Keuringsverslag van een elektrische laagspanning- en zeer lage spanningsinstallatie

NIET CONFORM

Type : woning

Controlebezoek van een oude huishoudelijke elektrische installatie van een wooneenheid bij verkoop op vraag van de verkoper volgens (KB 08/09/2019) - AREI Boek 1- 8.4.2. en 8.2.1. en 4.2.4.3.

Afbeelding schakel- en verdeelbord:

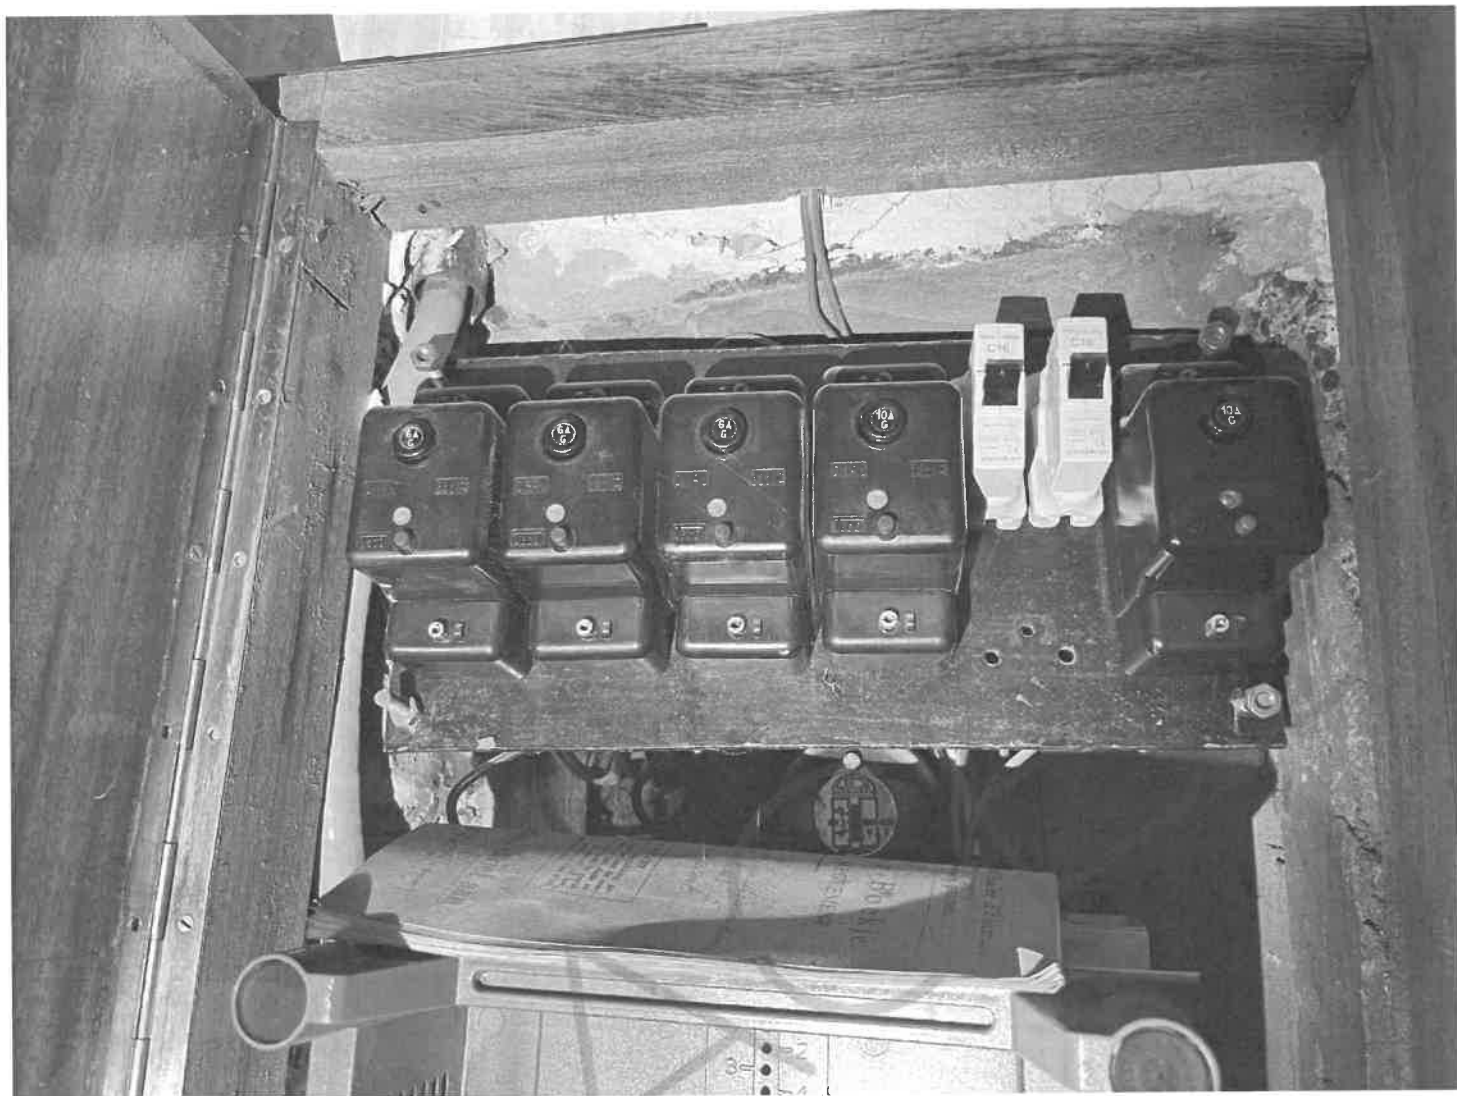
- I5.03 Het verdeelbord is niet makkelijk toegankelijk. (Boek 1 Onderafdeling 5.3.5.1.C.)
- I5.10 De genaakbare, naakte onder spanning staande delen zijn onvoldoende afgeschermd. (Boek 1 Afdeling 5.1.4. en 4.2.2.3.)

- I5.11 Niet gebruikte invoeringen van het verdeelbord zijn niet correct of onvoldoende afgedicht. (Boek 1 Afdeling 5.1.4. en 4.2.2.3.)
- I5.12 De doorsneden van de interne verbindingen en/of van de verdeelrails in het bord zijn onvoldoende. (Boek 1 Onderafdeling 4.4.1.1. en 4.4.1.5.)
